## Zezwolenie - Opinia Nr 36/2025

Na zainstalowanie : Kotła C.O. gazowego – kondensacyjnego w kuchni

Miejscowość : Gorzów Wlkp.  
Ulica : Śląska 65/1  
Właściciel : Miasto Gorzów Wlkp. – Adm nr 2  
Użytkownik : .....

Szkic orientacyjny : Ślaska 65/1 (kuchnia)

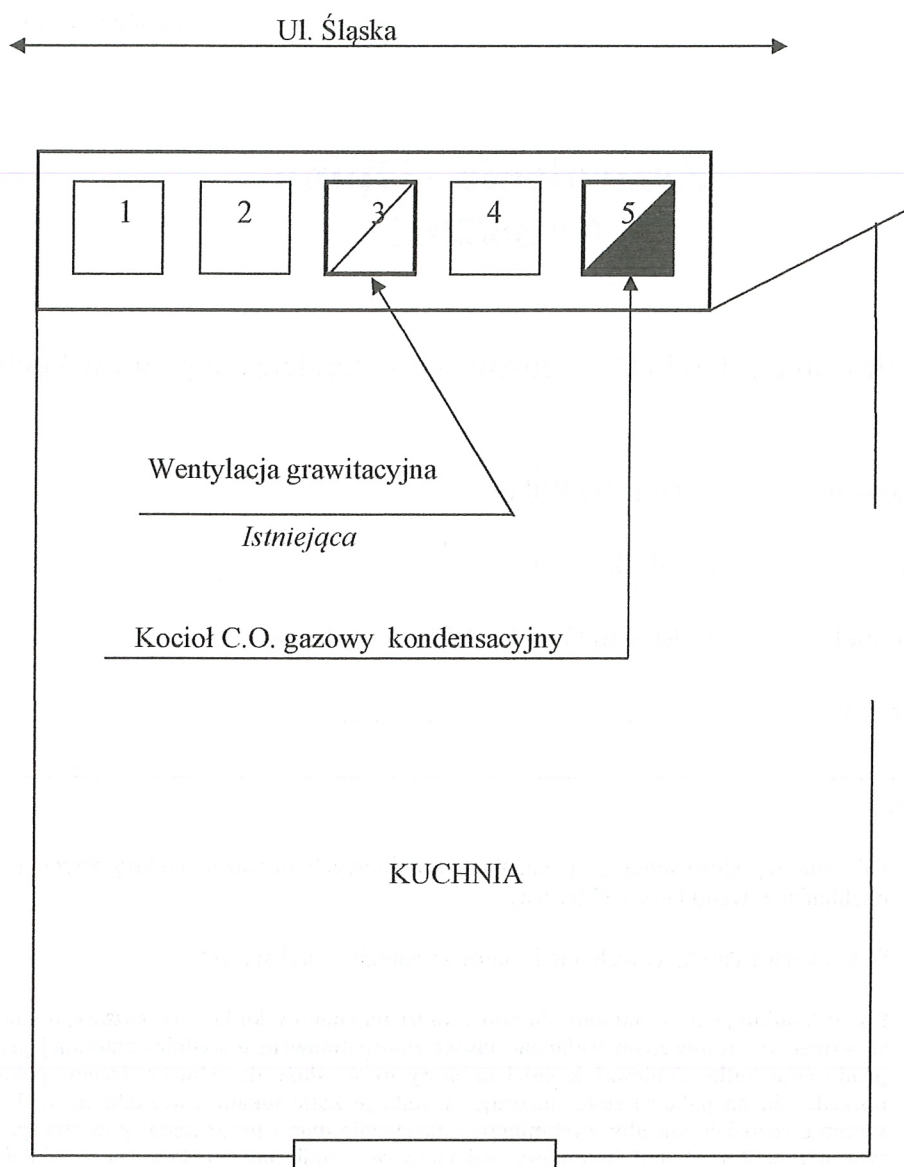
1. Zabrania się stosowania przy kanałach kominowych urządzeń elektrycznych typu pochłaniacz, wentylator elektryczny.
2. W kratkach wentylacyjnych nie instalować żaluzji zamykających .
3. Kanał kominowy przeznaczony do odprowadzenia spalin z kotła C.O. gazowego należy zabezpieczyć atestowanym wkładem powietrzno-spalinowym o średnicy zalecanej przez producenta kotła. Ponieważ kanał kominowy nr 4 służy do odprowadzenia spalin z uprzedzania na paliwo stałe, sugeruję instalację kotła lokalu mieszkalnym nr 1 w systemie rozdzielczym aby wyeliminować zaciąganie dymu przez kanał powietrzny, w tym przypadku kanał kominowy wskazany w opinii należy zabezpieczyć wkładem spalinowym a pobór powietrza wykonać przez zewnętrzną ścianę budynku. Zainstalowany wkład kominowy powinien być wykonany z materiałów niepalnych

Do odprowadzania spalin z Kotła C.O. gazowego przeznacza się kanał kominowy nr 5 – po gazowym podgrzewaczu wody zainstalowanym w kuchni lokalu mieszkalnego nr 1, oznaczony w szkicu-rysunku na odwrocie .

- Konstrukcja kanałów kominowych : murowana – cegła pełna 210x140/mm/( mierzone przy wylocie kanałów kominowych) .
